## Modification simplifiée n°3 du PLU

### Rapport de présentation du projet

### Liste des changements apportés au Plan Local d'Urbanisme

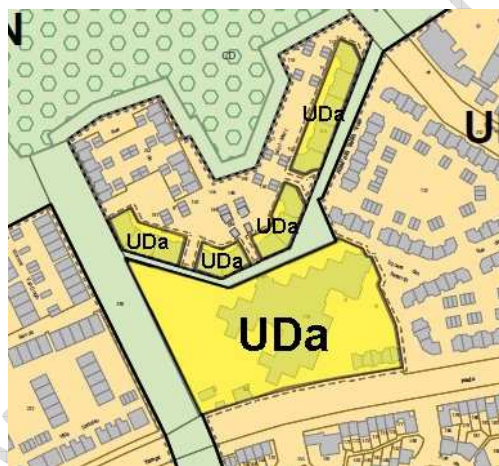
La présente modification envisage la modification du plan de zonage par la création d'un sous-secteur UDa au sein de la zone UD qui inclurait la totalité de la parcelle de l'école des Retentis ainsi que les logements collectifs de la rue de la Croix Saint-Marc (voir ci-dessous).
